陕西秦草自然生态科技有限公司内部业务便签

给 (TO) : 沣西新城新咸户路+科创大道项目现场	日期: (DATE) 2024年3月8日
由 (FROM) : 安全质量审计部	☒ 请回复 (REPLY) ☒ 请存档 (FILE)
标题 (SUBJECT) : 项目巡查通报	
内容 (MESSAGE)

秦草自然生态科技有限公司
项目巡查通报

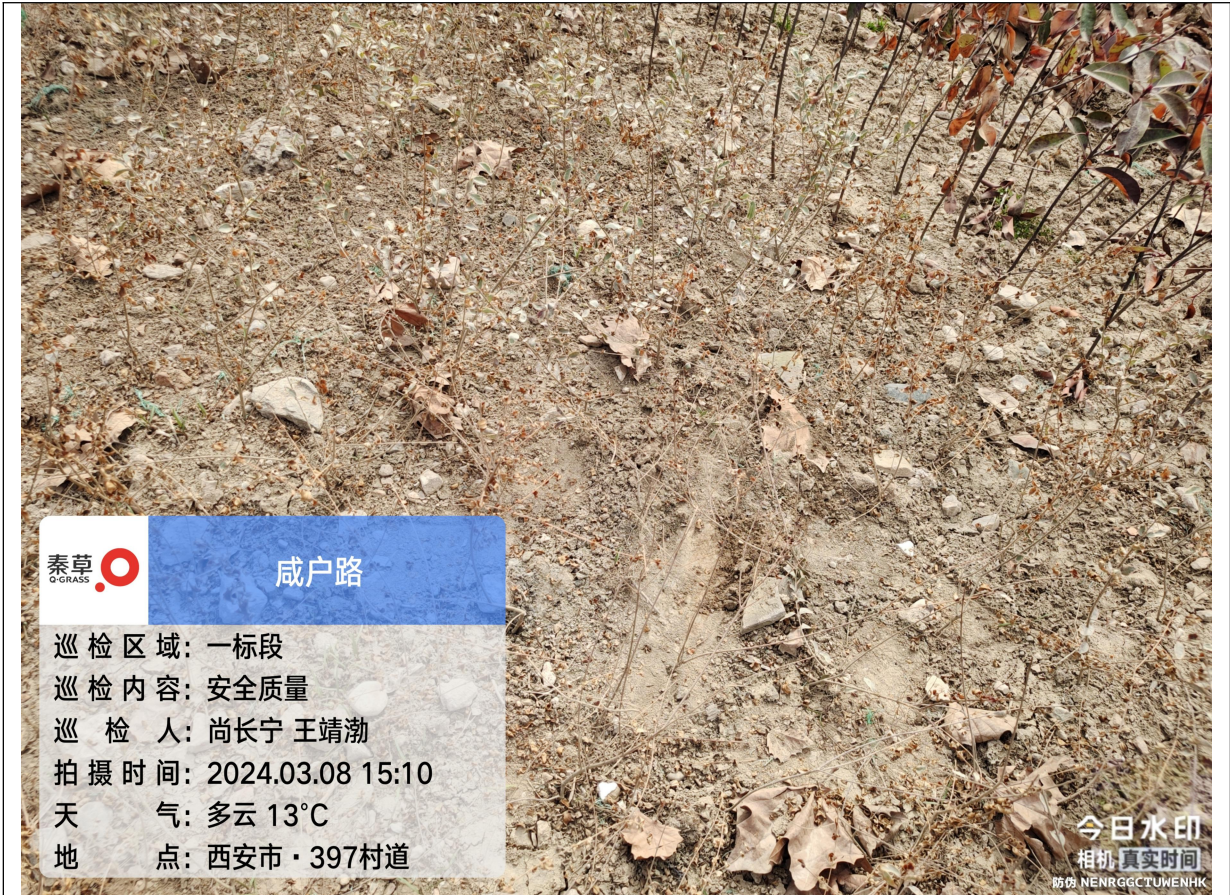
①侧分带（年前）新栽植乔木单边支撑，已倾斜②支撑高低不一，撑脚不同向；

多处单边支撑；

- 1、加强（年前）新栽植的乔木支撑规范支撑”；
- 2、加强对已完成灌木和地被进行及时有效的春灌浇水；
- 3、加强【第一栽植黄金期】现场剩余乔木和灌木及地被的进场质量验收；
- 4、加强现场已栽植成活苗木的每日安全巡查；

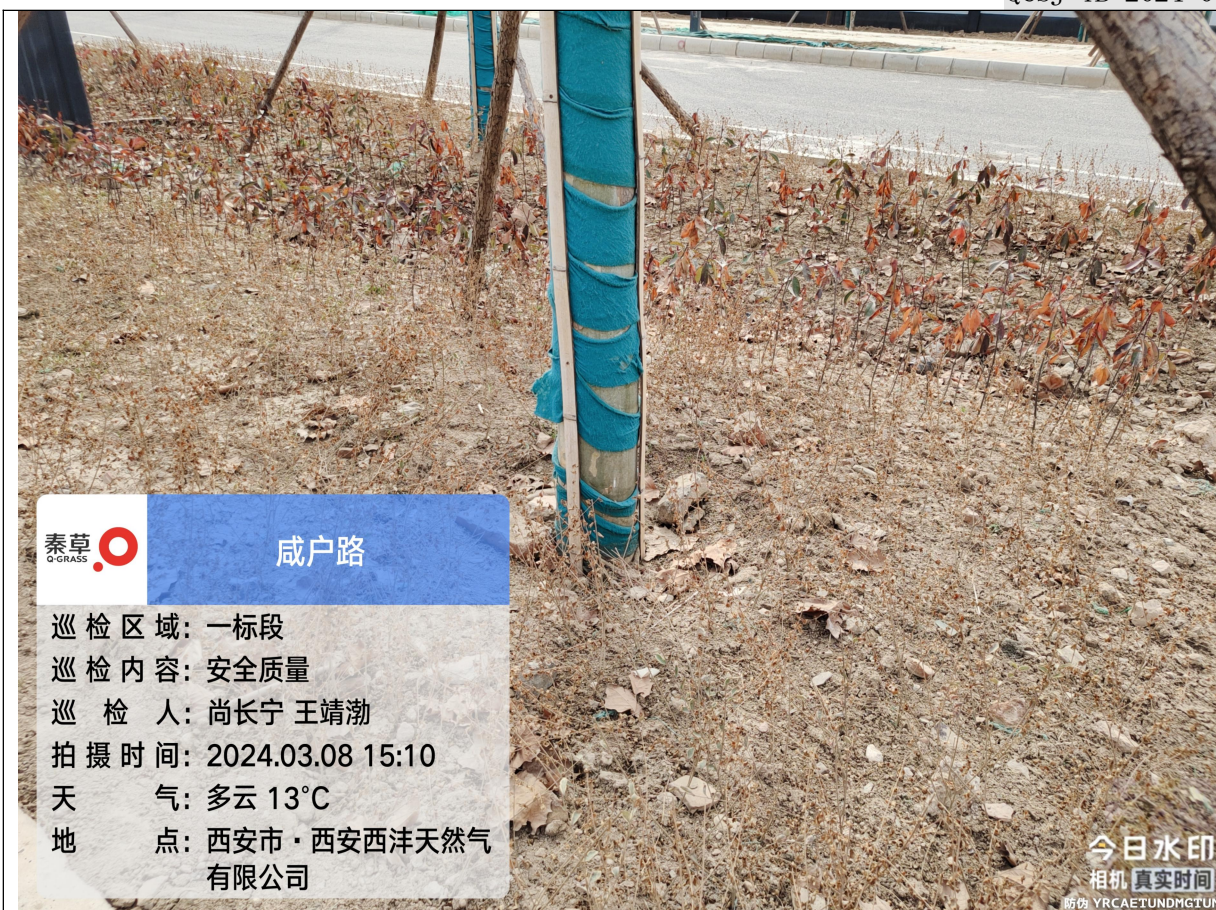
（年前）新栽植的小叶女贞篱表土缺水已干离；
